变更前

三明市碧口就业安置小区(碧水湾)

变更后

总平面定位修改图 1:500

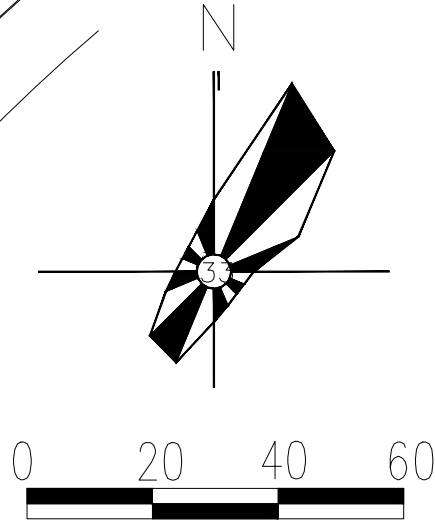
- 变更内容:
- 取消门卫, 小区入口和地下室入口的道路由原来的合并改为分开, 公共停车位重新调整
 - 地下室出入口增加顶板
 - 增加户外活动场地
 - 预应力锚索框架坡面防护位置调整, 增加环形消防车道, 公共停车位重新调整
8#楼配电房变更为停车用房
 - 取消经过上春园小区的小区应急消防出入口

注: 地面车位变更后: 普通车位121个, 微型车位3个, 折后2个

5#、6#楼二层平面图 1:100

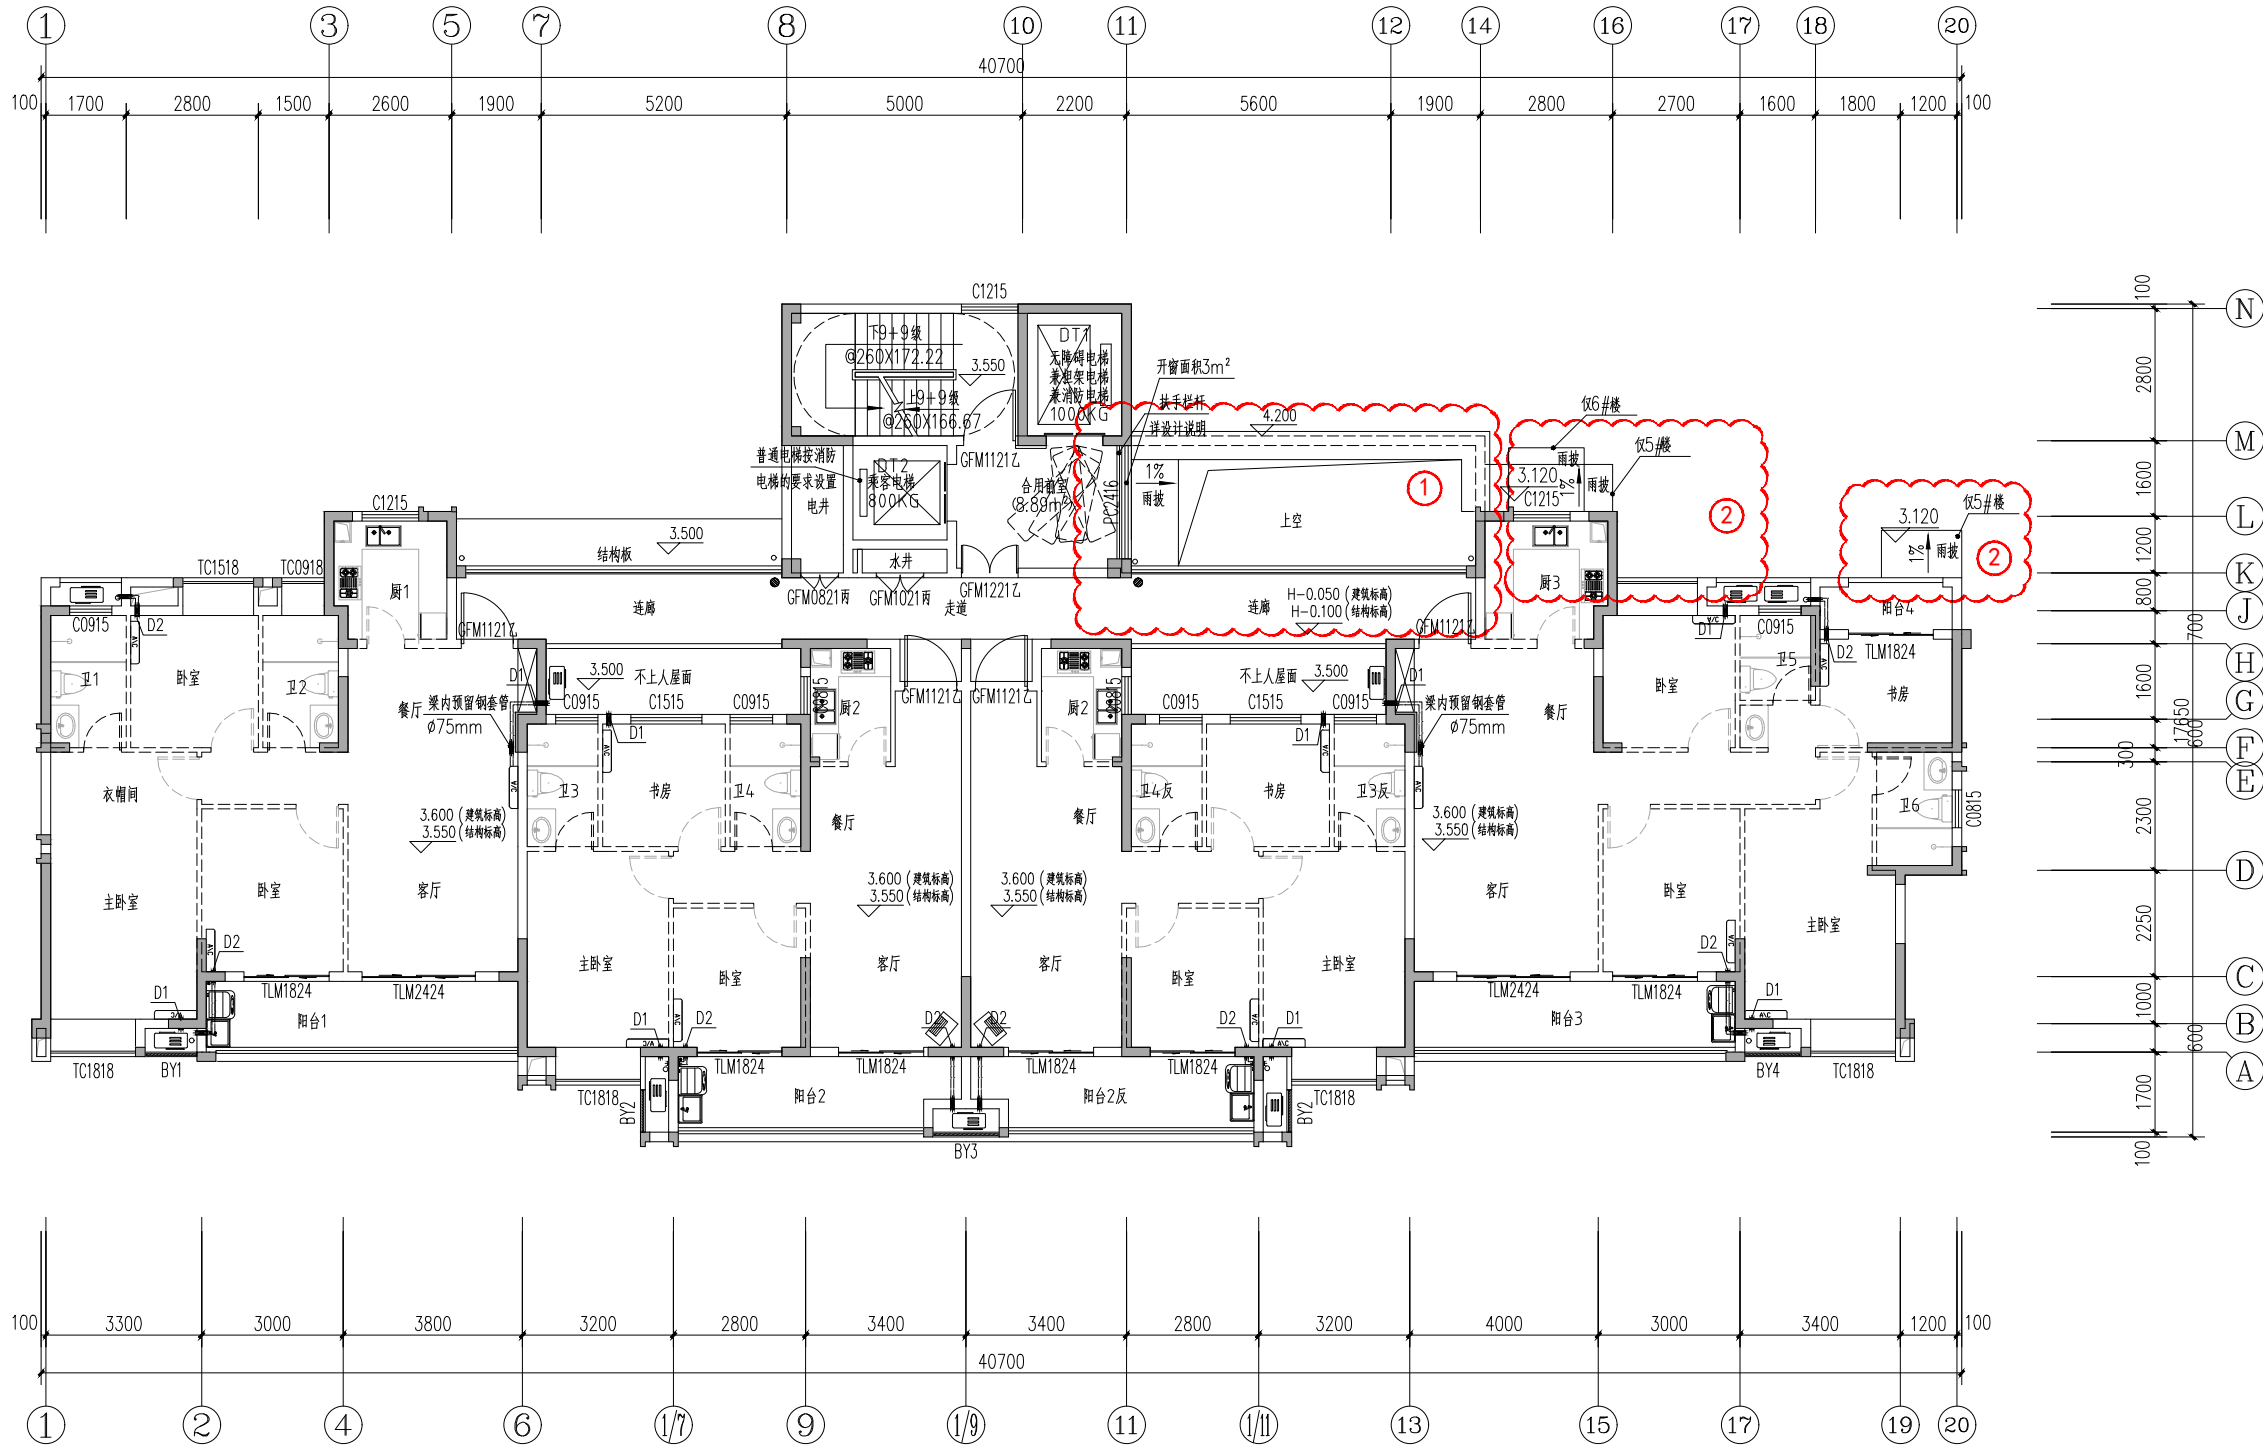
- 1、不上人屋面调整为镂空，局部标高调整
- 2、增设雨披

8#楼一层平面图 1:100

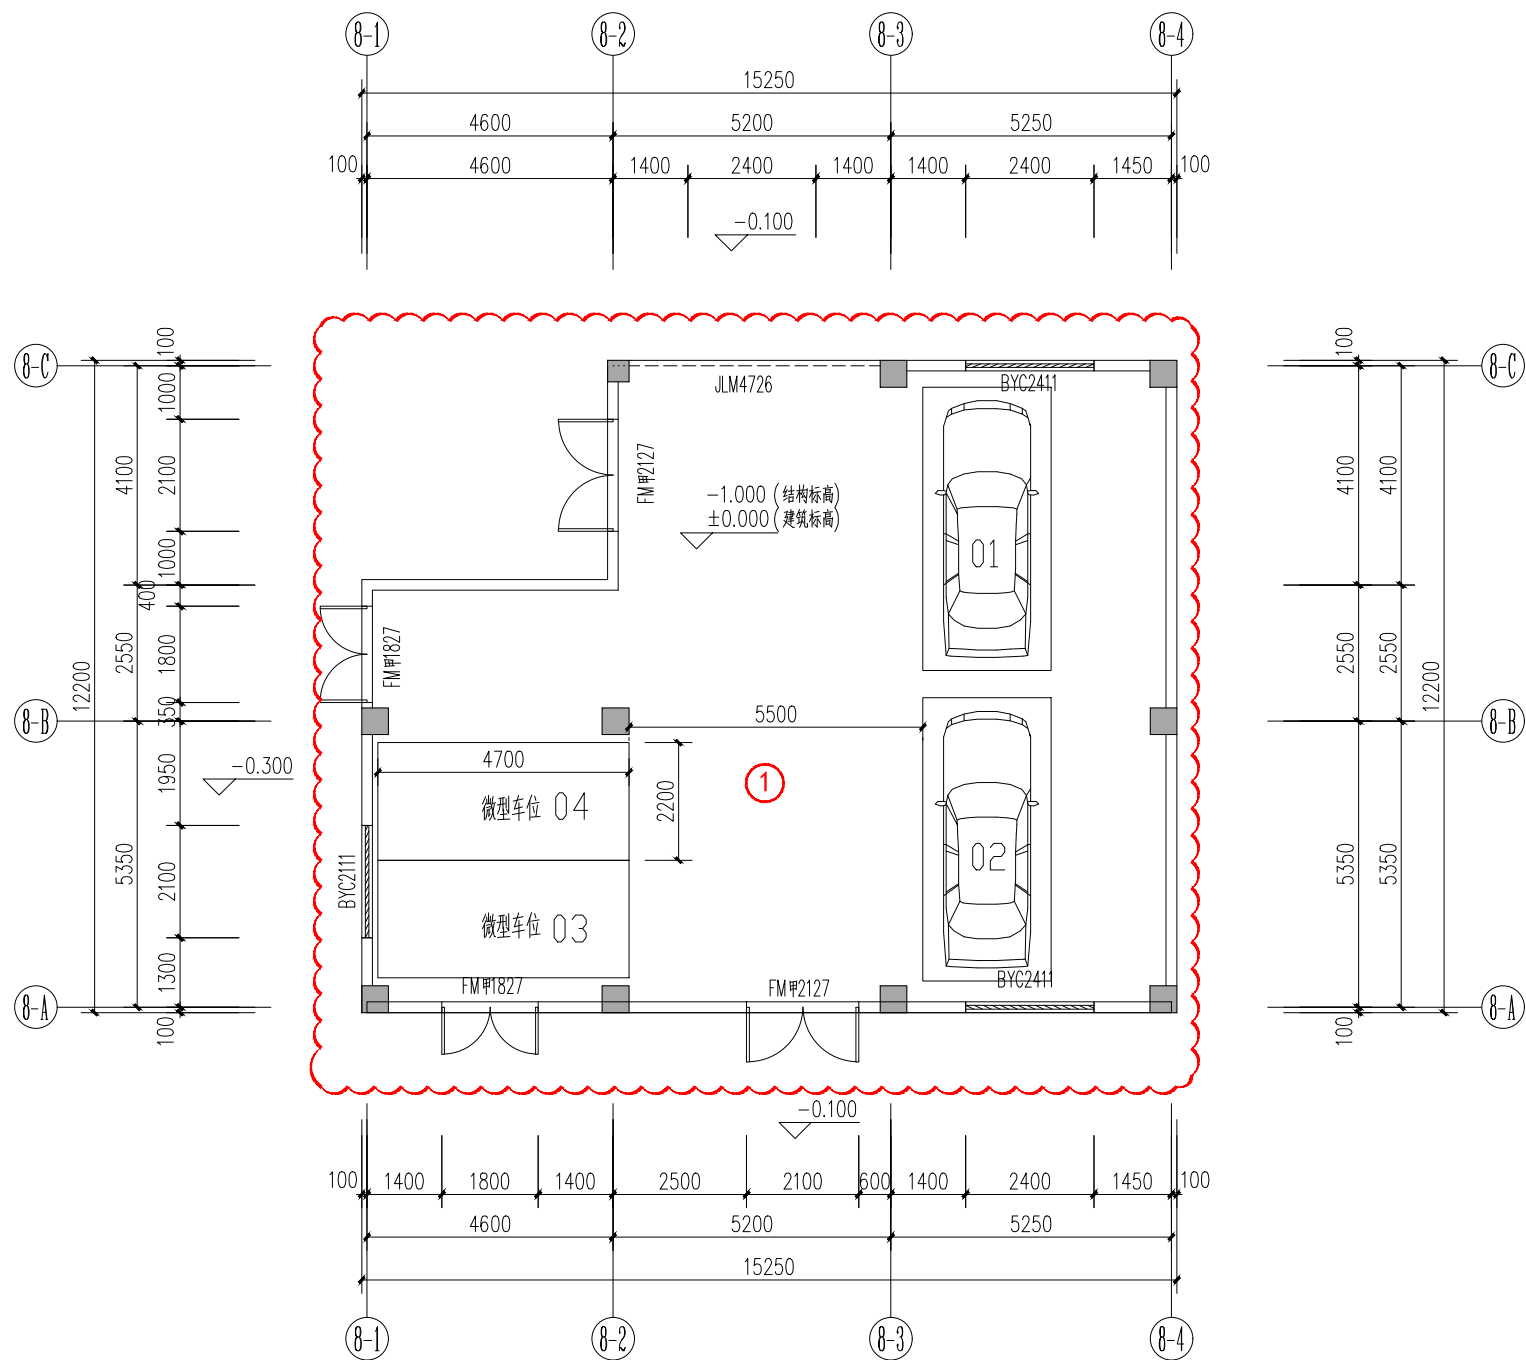
1、计量间与配电房之间隔墙取消，计量间与配电房功能变更为2个标准及2个微型停车位，取消室外台阶，北侧8-2~8-3轴交8-C轴墙体变更卷帘门。

1#楼屋盖层平面图 1:100

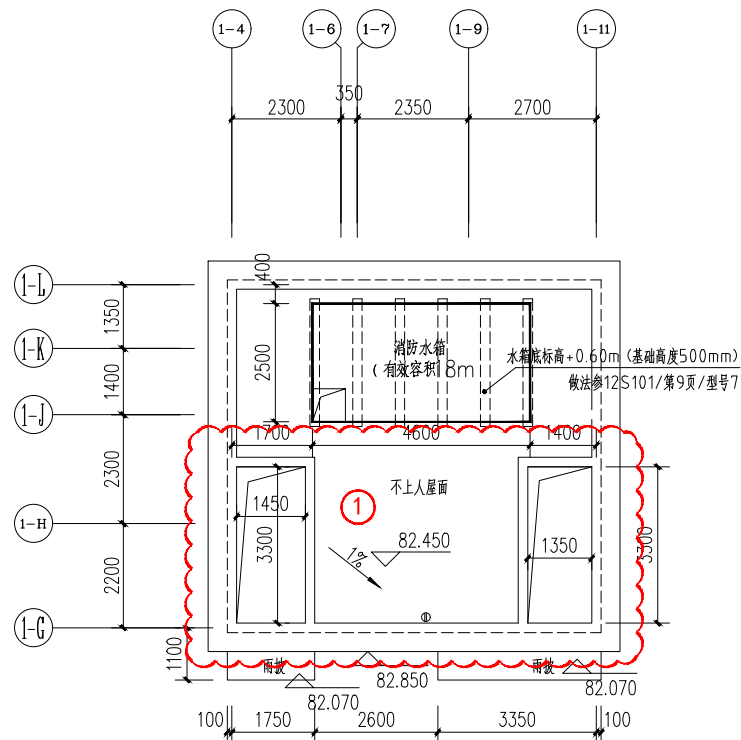
- 1、1#楼楼梯间屋面局部镂空，如图
- 2、2#楼楼梯间屋面局部镂空并增设雨披，如图
- 3、5#6#楼楼梯间屋面局部镂空并增设雨披，如图

负一层平面图

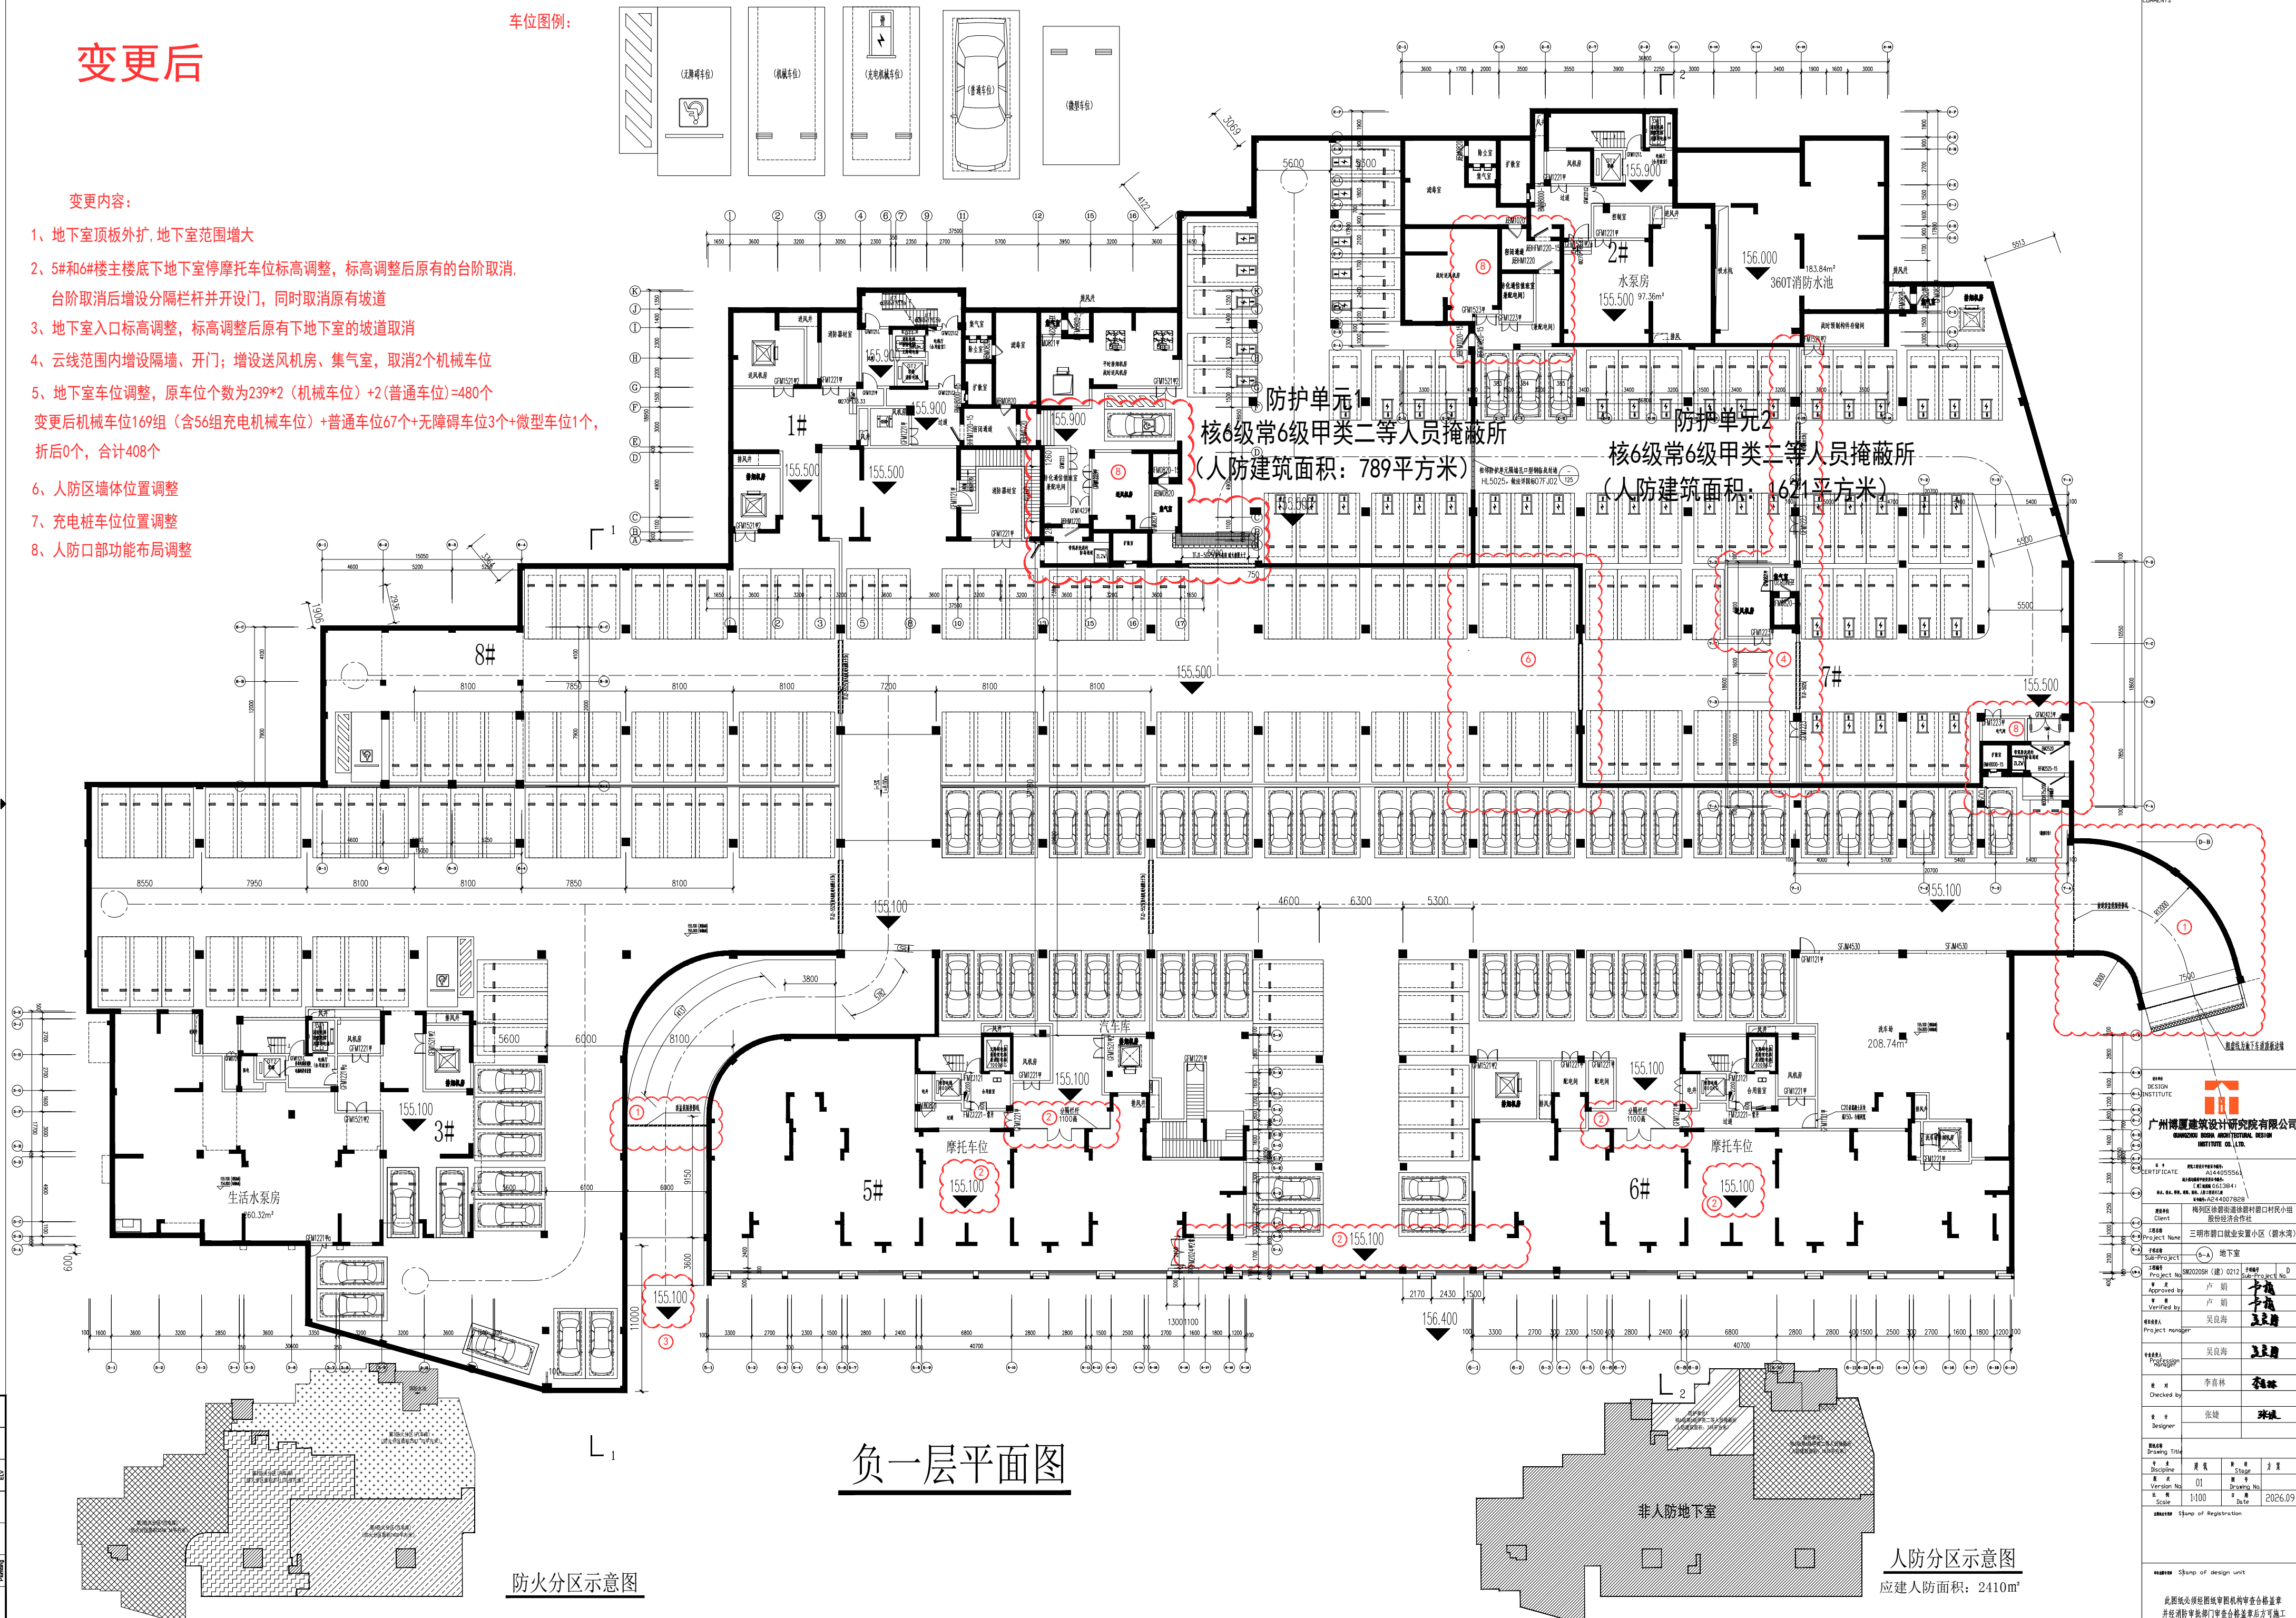
- 1、地下室顶板外扩，地下室范围增大
- 2、5#和6#楼主楼底下地下室停摩托车位标高调整，标高调整后原有的台阶取消，台阶取消后增设分隔栏杆并开设门，同时取消原有坡道
- 3、地下室入口标高调整，标高调整后原有地下室的坡道取消
- 4、云线范围内增设隔墙、开门；增设送风机房、集气室，取消2个机械车位
- 5、地下室车位调整，原车位个数为 239×2 （机械车位）+2（普通车位）=480个
变更后机械车位169组（含56组充电机械车位）+普通车位67个+无障碍车位3个+微型车位1个，折后0个，合计408个
- 6、人防区墙体位置调整
- 7、充电桩车位位置调整
- 8、人防口部功能布局调整
